2013–2016 Chevrolet Malibu 2.0L Turbo Diseño mejorado del compresor: 6513010

6513010
con agujeros para pernos de montaje del
equipo original para el escudo térmico

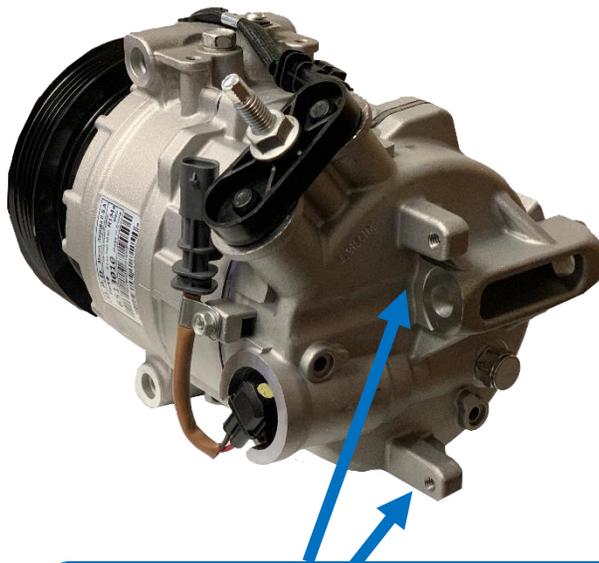
Algunas sustituciones de compresores pueden estar diseñadas de forma diferente a la equipo original. Por ejemplo, algunos recambios de compresores para el Chevrolet Malibu 2013–2016 (2.0L Turbo) no incluyen agujeros para los tornillos de montaje en la cabeza del compresor.

El Malibu 2.0L Turbo 2013–2016 está diseñado con un escudo térmico (GM #22955225) detrás del compresor. Sin estos soportes, no se puede utilizar el protector térmico. Debido al calor extra creado por el motor turbo y la proximidad al colector de escape, esto puede crear problemas y fallos prematuros para el sistema de A/C.

Como su "Solución Simple de A/C", gpd ha consolidado los números de parte del equipo original para el compresor 6513010, para adaptarse a los motores turbo y no turbo. Este compresor gpd también está diseñado con los agujeros de los pernos de montaje de estilo OE para la función adecuada con el heatshield.
